Modo de actuar cuando se produce el fallo
puerta mal cerrada en los modelos carga superior
Maxitop 7Kg

Nueva ubicación de los componentes detectores de puerta mal cerrada

Detector posicionador puerta

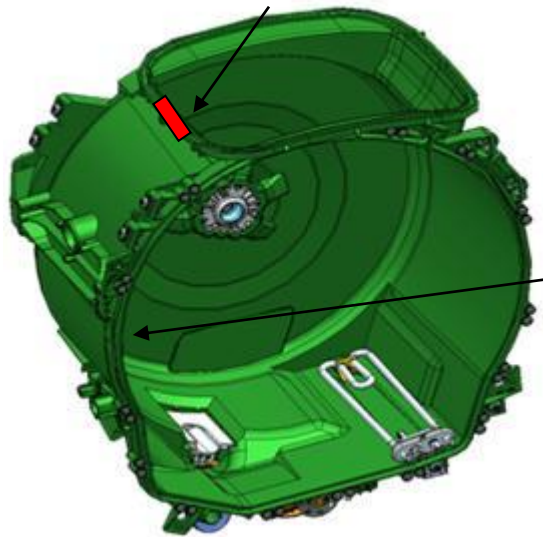
El fallo de apertura de puerta  se produce cuando el posicionador puerta no detecta el imán. Como no se puede cambiar el imán que va con el pulsador puerta tambor, la solución que se propone es: Colocar un nuevo posicionador puerta con ref LB52X0133 en la tapa cuba, fijando con dos tornillos (Ver siguiente diapositiva) y conectarlo a la tarjeta electrónica anulando el posicionador BL52X5907.

Sustituir la polea original por una imantada

Fijar el posicionador a la cuba como se ve en la foto adjunta y verificar la continuidad entre los contactos en el conector del posicionador (contacto abierto-cerrado) girando la polea manualmente.
